Locatie opstelplaats brandweervoertuig

Advies 2212

Trefwoorden:	Bouwbesluit 2012, monument, woning, gelijkwaardigheid, nieuwbouw, brandbestrijding
Datum:	16 september 2022
Status:	Definitief

Figuur 1 Situatie met nieuwe woningbouwblok (rood), molenaarswoning en molen (geel) en de voor redvoertuigen te smalle toegangsweg (blauw met rode pijl). Tevens is het voorstel voor de positionering van een drogeblusleiding (dbi) aangegeven.

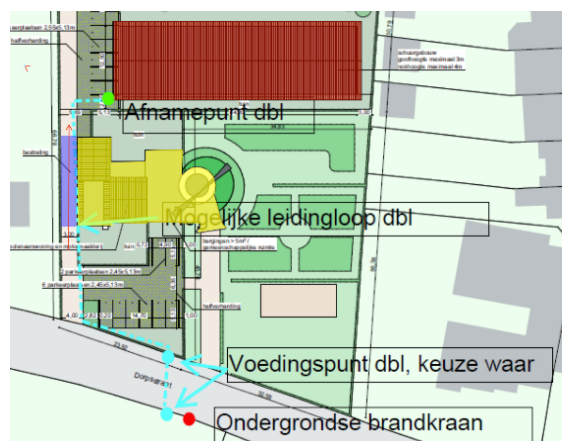
De breedte van de weg tussen de perceelgrens en de zijgevel van de monumentale molenaarswoning is door het Kadaster vastgesteld op 303 cm. Dit resulteert in een vrije breedte van circa 2,70 m om het nieuwe bouwblok achter de molenaarswoning te kunnen bereiken.

De aanvrager stelt daarom voor om een droge blusleiding aan te leggen (zie figuur 1), met een afnamepunt voor water dat wel op minder dan 40 m van de woningtoegangen is gelegen.

De brandweer is van mening dat dit geen gelijkwaardige oplossing oplevert, omdat de watervoorziening op minder dan 40 m niet zozeer het probleem vormt, maar juist de aanwezigheid van de tankautospuit. Ook een woningsprinkler zou daarom in dit geval volgens de brandweer niet leiden tot een gelijkwaardige oplossing voor het niet voldoen aan de vereiste breedte van de toegangsweg.

- In dit geval bedraagt de afstand tussen een opstelplaats voor een brandweervoertuig (TAS) en de verst gelegen woningtoegang, op grond van een inschatting door de ATGB van de schematische plattegrond in figuur 1 hierboven, ongeveer 75 meter.

Nee, de ATGB acht de voorgestelde oplossing met een droge blusleiding als alternatief voor een opstelplaats van de brandweerauto op meer dan 40 m van een brandweeringang in dit geval niet gelijkwaardig.

Ja, de oplossing met een gecertificeerde sprinklerinstallatie volgens NFPA 13R:2022 leidt, naar de mening van de ATGB, tot een gelijkwaardige oplossing voor het overschrijden van de maximale afstand tussen een opstelplaats van een brandweervoertuig en een brandweeringang, zoals vereist in artikel 6.38 derde lid en voor het overschrijden van de maximale afstand tussen een bluswatervoorziening en een brandweeringang, zoals vereist in artikel 6.30 derde lid van het Bouwbesluit 2012.
